Modulo per la presentazione delle osservazioni per i piani/programmi/progetti sottoposti a procedimenti di valutazione ambientale di competenza statale

Procedura di via per il seguente progetto

Progetto di un impianto eolico composto da 6 aerogeneratori da 6 MW ciascuno, con potenza totale di 36 MW e relative opere accessorie, ricadente nel comune di Morcone - Frazione Cuffiano, e lungo il confine dei comuni di Circello e Santa Croce del Sannio, in provincia di Benevento

Allegato alle osservazioni sul rischio idrogeologico dell'area (stralcio della Carta del Rischio frana del Piano Stralcio per l'Assetto Idrogeologico dell'A. di B. ex Liri Garigliano Volturno)

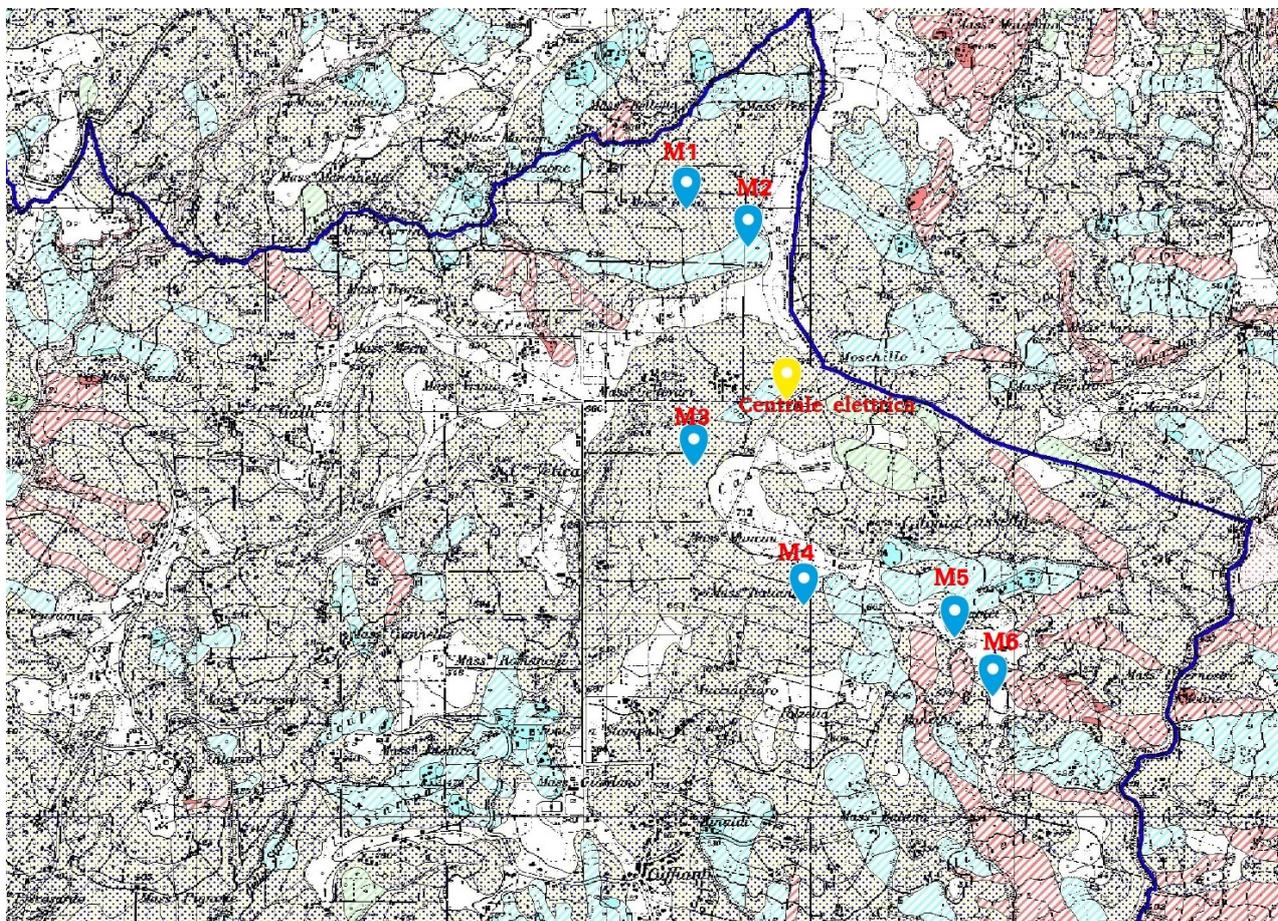
La pala denominata M2 ricade su un'area classificata a rischio medio A2 nella carta del Piano Stralcio Assetto Idrogeologico - rischio frane (PSAI – Rf) dei territori dell'ex Autorità di Bacino Liri-Garigliano e Volturno.

Pertanto al fine di perseguire tali obiettivi è necessario che il progetto della pala suddetta, sia corredato di uno Studio di compatibilità idrogeologica, secondo quanto riportato nel TITOLO III:

Il su riportato art. 23 evidenzia uno studio di compatibilità idrogeologica che richiede specifici livelli di approfondimento, che nella relazione geologica non sono stati riportati. Le uniche indagini a cui si fa riferimento nella relazione geologica sono i sondaggi eseguiti per la realizzazione della stazione elettrica. Poiché dal punto di vista geologico l'intera area viene attribuita alla formazione del Flysch Rosso, la quale è caratterizzata da continue variazioni litologiche latero-verticali nell'ambito di una stessa facies e variazioni di "facies" piuttosto frequenti in un'area sufficientemente estesa come quella interessata dal progetto, le indagini suddette non possono essere ritenute sufficienti a caratterizzare dal punto di vista geologico, geotecnico, idrogeologico e sismico i vari siti interessati, men che meno un'area classificata A2 nella carta del Rischio frana del PSAI, visto che lo **Studio di compatibilità idrogeologica** richiesto dall'art. 17 del TITOLO III prevede tutti i punti indicati nel su riportato art. 23, da sottoporre al parere dell'Autorità di Bacino competente. Pertanto, le conclusioni tratte dal geologo che ritiene che sia possibile, sulla scorta dello studio effettuato, assicurare le sufficienti condizioni di sicurezza dell'area di ubicazione delle opere previste in progetto, non sono da ritenere valide.

Inoltre il giudizio che gli interventi in oggetto siano "compatibili con quanto previsto dal citato Piano Stralcio per l'Assetto Idrogeologico, dalle norme di attuazione e dalle misure di salvaguardia" non può essere dato a valle dello studio effettuato, dal geologo che firma la relazione, ma soltanto dall'ente

(CartaArcheologica di Morcone : Grafici- Direttrici di comunicazione)

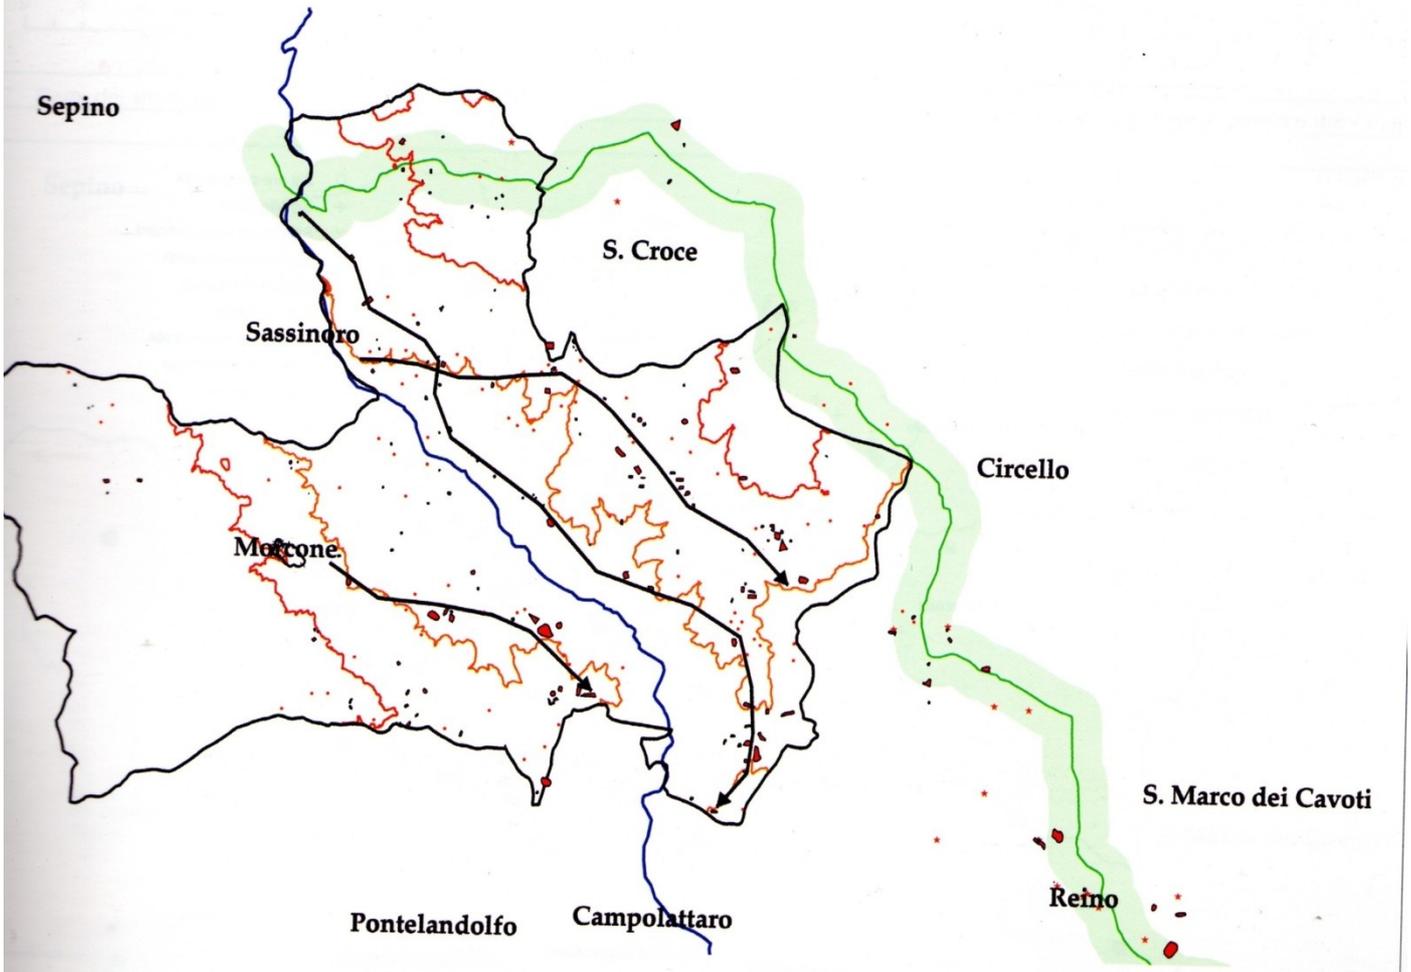
- Scarsa evidenza è stata data alla presenza dell'antico **tratturo Regio e** dei tratturelli ad essa collegati, come i siti individuati in N204-N205 e dei siti N219,N164.

-Manca una **cartografia cumulativa**, con riquadri particolareggiati, **indicante la sovrapposizione tra il progetto ed i singoli siti individuati e già interessati da precedenti interventi;**

- Risulta estremamente fuorviante nella stessa valutazione di **rischio di impatto archeologico**, voler prendere in considerazione prevalentemente le distanze tra le presenze archeologiche accertate e gli ingombri delle aree di lavorazione e di realizzazione di strutture. In questo modo saltano tutte le valutazioni di impatto, sia di tipo visivo che di vera e propria alterazione del **contesto archeologico.** Concetto, quest'ultimo, decisamente prevalente in aree in cui i vari elementi archeologici vengono a trovarsi e a concatenarsi sotto forma di **palinsesto.**

Anche per tale ragione la valutazione di **rischio di impatto archeologico**, non si dovrebbe fare per singoli elementi da realizzare (i singoli aerogeneratori, o parti di cavidotti), ma si dovrebbe fare su una quadro complessivo delle opere da realizzare.

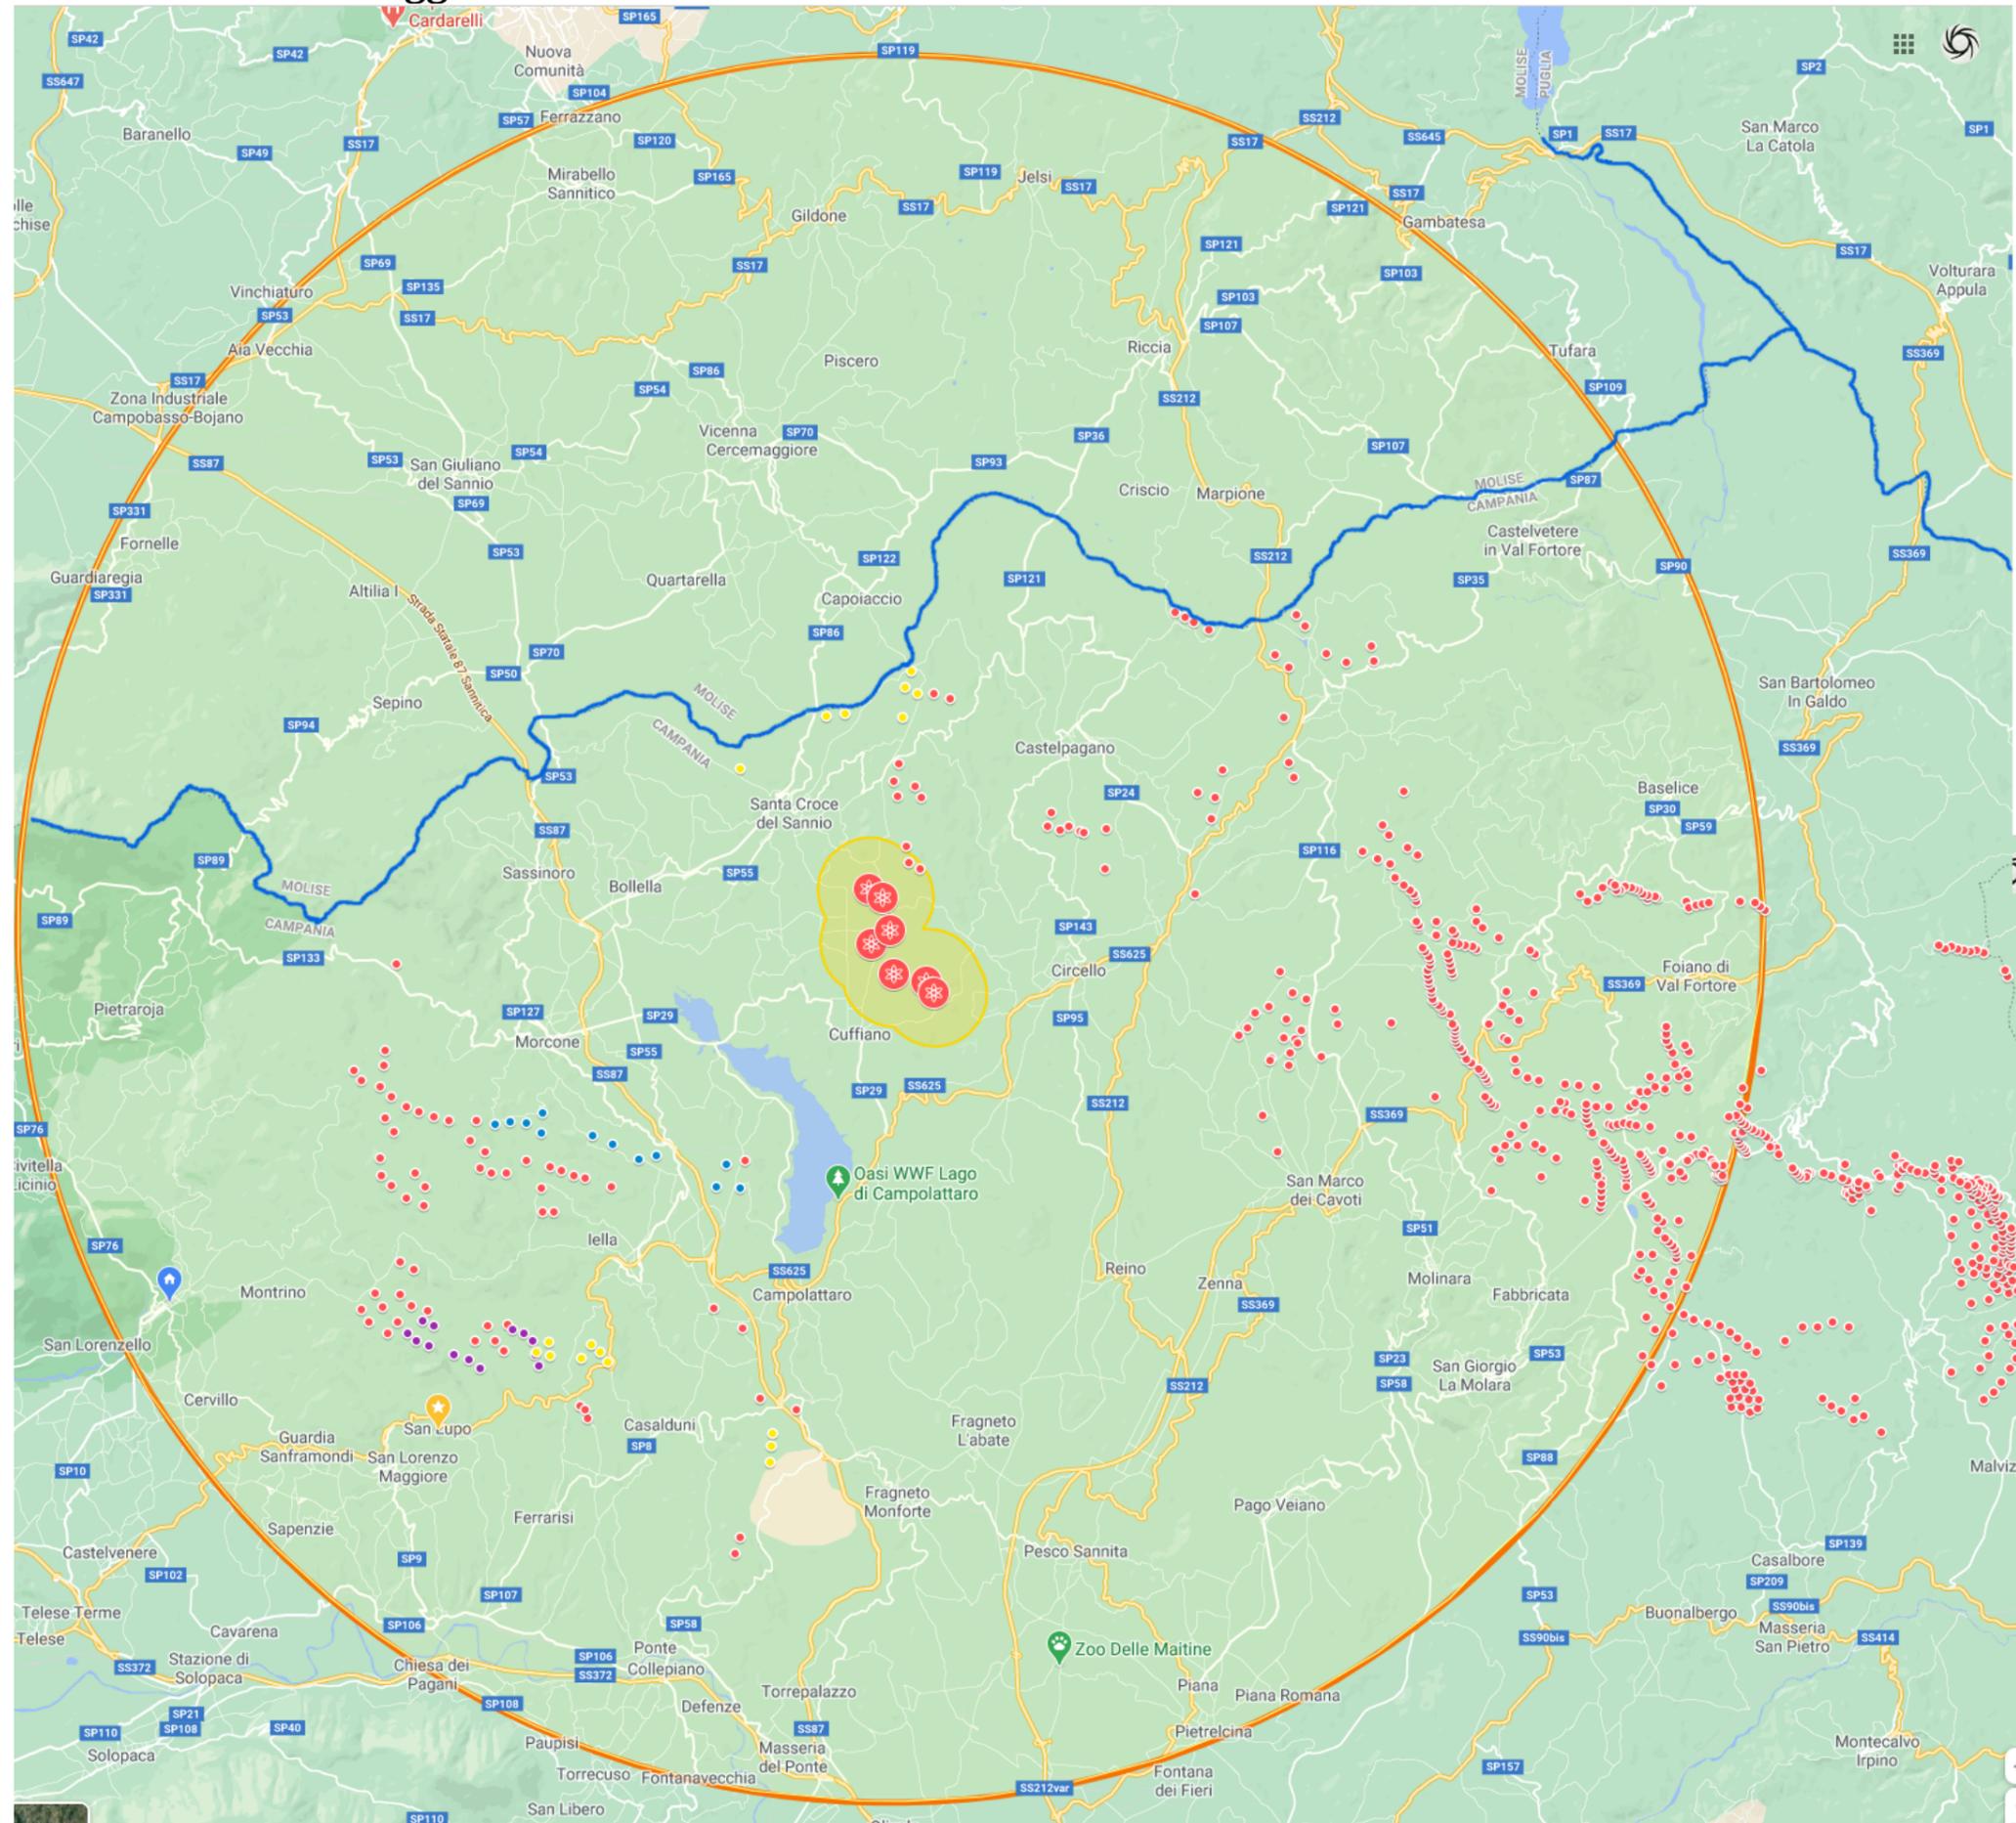
Chi è a conoscenza del territorio, ha potuto riscontrare che il punto di osservazione che presumibilmente è stato utilizzato dall'Ing. Trivelli si trova ad altitudine di molto inferiore rispetto all'area di installazione che è peraltro del tutto nascosta dai rilievi orografici. Non si comprende, pertanto, il fondamento dell'affermazione che “ *il bacino visivo resta pressoché lo stesso*” e che “*All'interno del bacino visivo, in alcune aree aumenta il numero degli aerogeneratori visibili. Tuttavia, nonostante tale incremento, l'impatto cumulativo è da considerarsi “spalmato” sul territorio per effetto dell'orografia e della distanza tra gli impianti.*”.

Non risulta indicata nemmeno la percentuale di turbine visibili dai centri abitati di Morcone, fino al centro abitato di Benevento, dal quale tutti gli AE sono visibili sia nelle ore diurne che in quelle notturne.

La “compresenza” di altri AE lungo la stessa dorsale di territorio configura, al contrario, l'effetto di “cortina” visiva del paesaggio circostante, come si evidenzia nella mappa della dislocazione degli AE sulla area vasta, che si allega alle presenti osservazioni. Da tale mappa è, evidente che, data la particolare morfologia dell'area e l'altezza alla quale sono posti gli AE, questi sono visibili nella loro totalità.
